SØKORTRETTELSE 23

CHART CORRECTIONS

Rettelse nr. / Correction No. 169 - 173

Limfjorden. Aalborg HavnRet / Amend No 15  Fl.G.3s

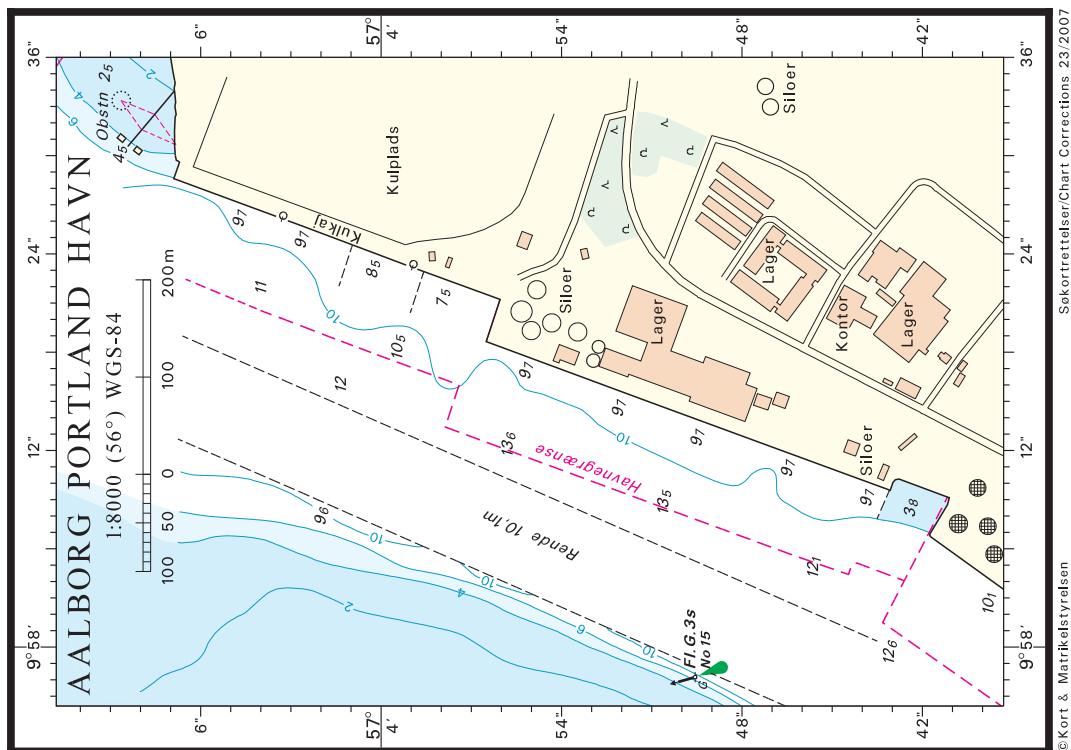
til / to No 15  Fl.G.3sRet / Amend No 17  Fl(2)G.5s

til / to No 17  Fl(2)G.5sRet / Amend No 19  Fl.G.5s

til / to No 19  Fl.G.5sRet / Amend No 21  Fl.G.3s

til / to No 21  Fl.G.3sRet / Amend No 23  Fl(3)G.10s

til / to No 23  Fl(3)G.10sRet / Amend No 25  Fl(2)G.5s

til / to No 25  Fl(2)G.5s
